改善箇所説明図

室内非常口横座席を車両左後方向から見る

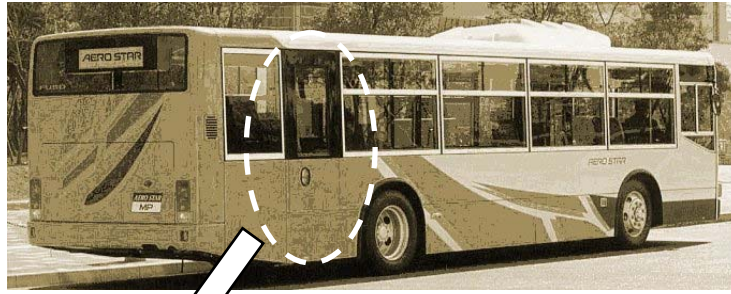
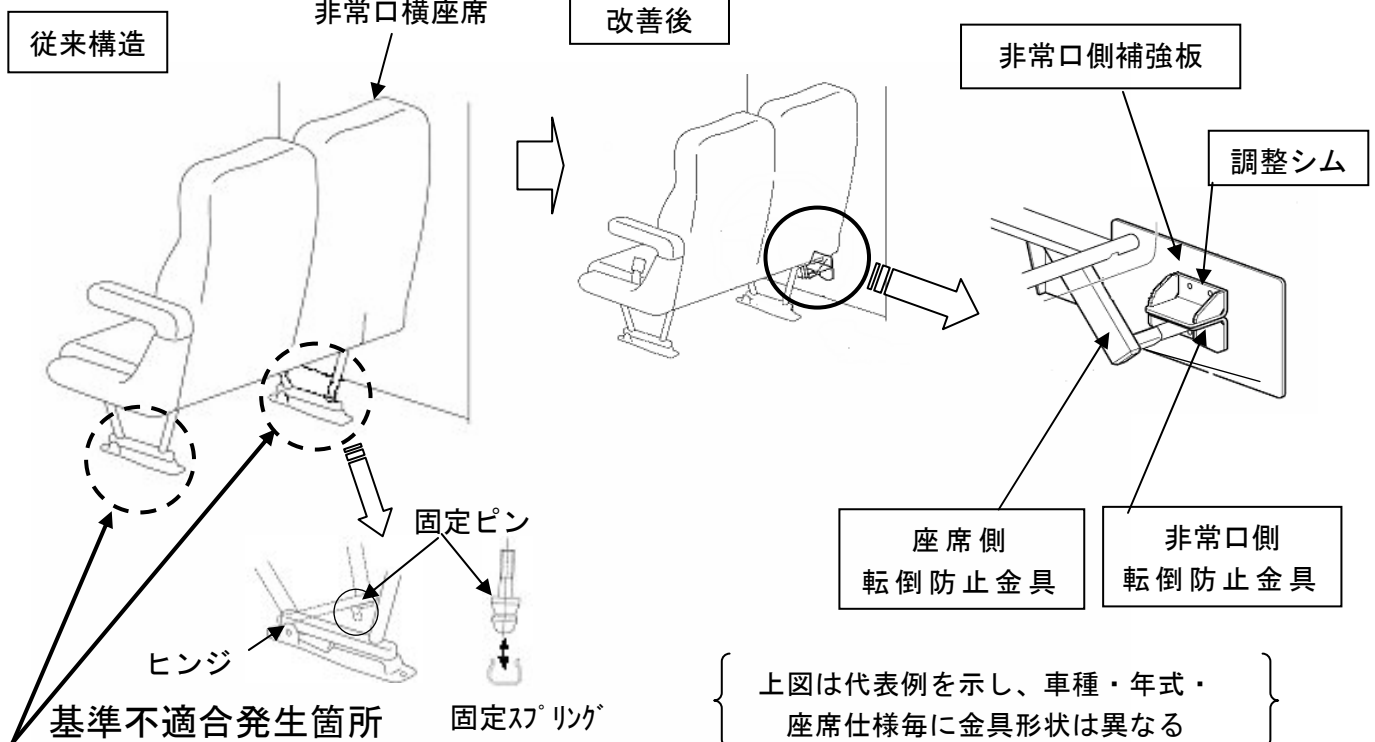
バスの非常口横の前転倒式座席において、座席を固定するピンの保持力が弱いもの、転倒防止金具が取付けのバラツキにより掛かり代が不足しているもの、転倒防止金具の強度が不足しているものがある。そのため、急ブレーキにより乗客が後方より当該座席に倒れかかるとヒンジの固定が外れ、又は金具が変形し、最悪の場合、座席が転倒するおそれがある。

全車両、非常口横の座席を点検し、転倒防止金具がない車両は、当該金具を追加する。また、転倒防止金具がある車両は、当該金具を対策品に交換する。なお、ドア連動式については非常扉側の金具取付け部を点検し、ドアが変形、腐食している場合は、補修または新品と交換する。

注：□は、追加または交換部品を示します。
